PROJET DE CONSTRUCTION D'UNE INSTALLATION DE SERVICES LOGISTIQUES A TEMPERATURE CONTROLEE (TCL)

TRAVAUX DE CONSTRUCTION

BULLETIN N°01 DE REPONSES AUX QUESTIONS

Figure 13 : schéma d'implantation calibreuse électronique

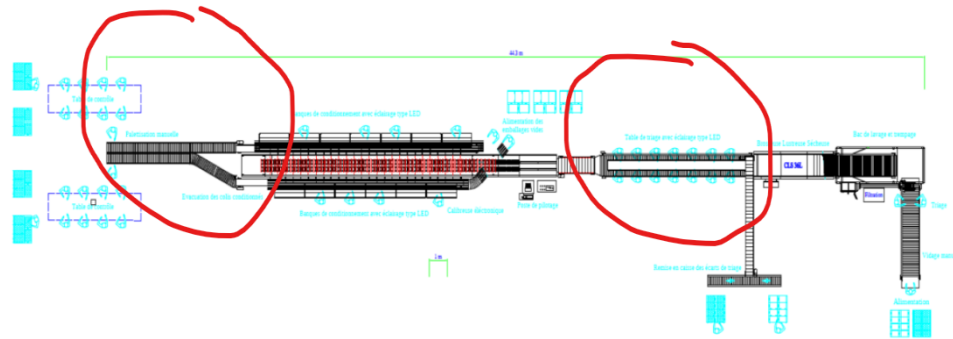
6. Calibrage : Machine de tri par poids Le cahier des charges impose de chiffrer des options en fonction des modèles. Modèle 6 sorties Modèles 6 sorties double Modèles 12 sorties	Au choix de l'entreprise. Vous pouvez proposer des options.

Modélee 12 sorties double															
	Pouvez-vous préciser le modèle à considérer ?															
	7. Expédition La mise en cagettes des fruits sera manuelle ou mécanique ? merci de confirmer Les palettes seront constituées à la main ? merci de confirmer	Mise en cagette manuelle et palettisation manuelle														
	8. Equipement Qu'appelle-t-on une station dans le tableau ci-dessous ? 4.6. RECAPITULATIF DES QUANTITES

Tables	20 par station	Balance + imprimante	1 par station	Filmeuse	1 par station	Transpalette	2	Chariots à caisse	2	Chariot de manutention électrique	2	Caisse	20 par station	Une station correspond à une cellule. Dans le projet nous avons 4 cellules/station de conditionnement
Tables	20 par station															
Balance + imprimante	1 par station															
Filmeuse	1 par station															
Transpalette	2															
Chariots à caisse	2															
Chariot de manutention électrique	2															
Caisse	20 par station															
	9. A quoi correspond ce schéma d'implantation : Est-ce un exemple ou le processus attendu ? On peut voir sur les cercles en rouge qu'il y a plus de poste de tri entre le calibrage et le brossage que le processus décrit initialement.	C'est un plan de principe pour illustrer l'option d'une chaîne avec calibrage électronique.
